## **Bundesministerium für Verkehr und digitale Infrastruktur (BMVI)**

### **2 Bund könnte 6,7 Mio. Euro bei Tunnelbau einsparen**

*Das BMVI plant, beim sechsstreifigen Ausbau der Bundesautobahn A 8 den Tunnel Frasdorf mit Seitenstreifen zu bauen. Die Seitenstreifen sind jedoch nicht erforderlich. Ein schmalerer Sonderquerschnitt ohne Seitenstreifen würde ausreichen, um den Verkehr sicher zu bewältigen. Das BMVI könnte 6,7 Mio. Euro einsparen.*

Abbildung 2.1

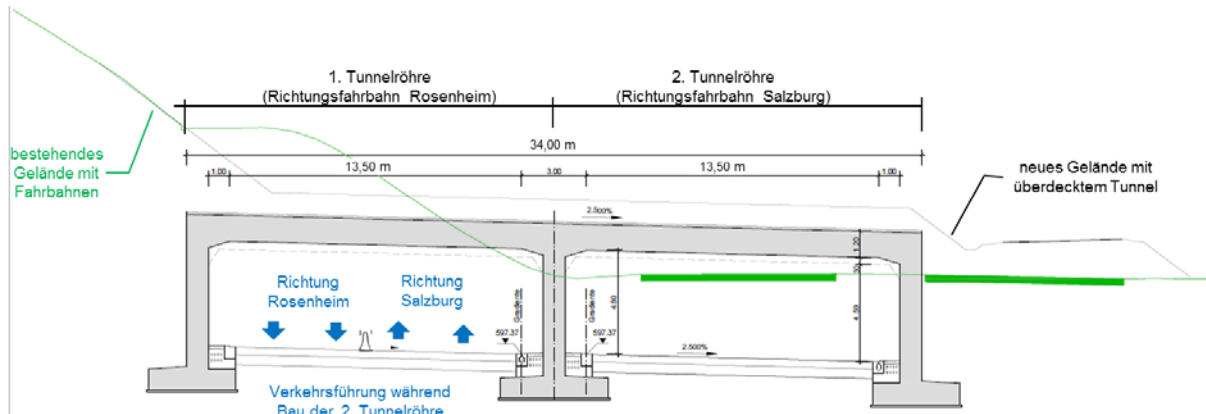
In Höhe der Ortschaft Frasdorf plant das BMVI eine 590 m lange Lärmschutzeinhausung (Tunnel). Pro Fahrbahn ist eine Tunnelröhre mit drei Fahrstreifen und einem Seitenstreifen vorgesehen. Die Fahrbahnbreite beträgt damit 13,50 m je Tunnelröhre. Das BMVI begründet die Seitenstreifen damit, dass so in Bauzeiten der gesamte Verkehr mit je zwei Fahrstreifen auf einer Fahrbahn geführt werden kann (4+0-Verkehrsführung: vier Fahrstreifen in einer Tunnelröhre). Der Bau des Tunnels soll unmittelbar nach Rechtskraft des Planfeststellungsbeschlusses beginnen und nach etwa viereinhalb Jahren abgeschlossen sein (vgl. Abbildung 2.1).

Der Bundesrechnungshof hat angesichts der prognostizierten Verkehrsbelastung den Bau der beiden Seitenstreifen im Tunnel Frasdorf für verzichtbar gehalten. Zwar würde die dann verbleibende Fahrbahnbreite von 11,00 m für eine 4+0-Verkehrsführung in Bauzeiten nicht ausreichen. Der Bundesrechnungshof hat dem BMVI daher einen Sonderquerschnitt mit 12,00 m Fahrbahnbreite empfoh-

len. Dieser Sonderquerschnitt ermöglicht in Bauzeiten eine regelkonforme und verkehrssichere 4+0-Verkehrsführung im Tunnelbereich.

Der Bundesrechnungshof hält daran fest, dass der Sonderquerschnitt für den Bau des Tunnels Frasdorf ausreichend ist. Dies hat auch das BMVI grundsätzlich eingeräumt. Die durchschnittliche Verkehrsbelastung im Regelbetrieb ist mit dem Sonderquerschnitt verkehrssicher zu bewältigen. Die vom BMVI prognostizierten Spitzenbelastungen sind während der Bauzeit des Tunnels nicht in der vollen Hö-

Das BMVI hat eingeräumt, dass mit dem vom Bundesrechnungshof empfohlenen Sonderquerschnitt eine 4+0-Verkehrsführung in Baustellen möglich sei. Es plane, den Sonderquerschnitt künftig bundesweit als Regellösung für 4+0-Verkehrsführungen in Tunneln vorzugeben. Andere Querschnitte könnten in begründeten Einzelfällen jedoch zum Einsatz kommen, wenn dies erforderlich und zweckmäßig sei.

Das BMVI sieht im Tunnel Frasdorf einen solchen Einzelfall und hält den größeren Querschnitt mit Seitenstreifen ausnahmsweise für vertretbar. Das BMVI begründet dies mit den von ihm erwarteten Spitzenbelastungen von bis zu 110 000 Kfz pro Tag. Diese seien während der Bauzeit mit einem größeren Querschnitt besser und verkehrssicherer abzuwickeln. Eine reduzierte Fahrbahnbreite würde zudem Planänderungen im laufenden Planfeststellungsverfahren bedingen. Der mit den Planänderungen verbundene enorme Zeitaufwand würde den Planfeststellungsbeschluss verzögern; dies rechtfertige die vorgesehene Ausnahme.
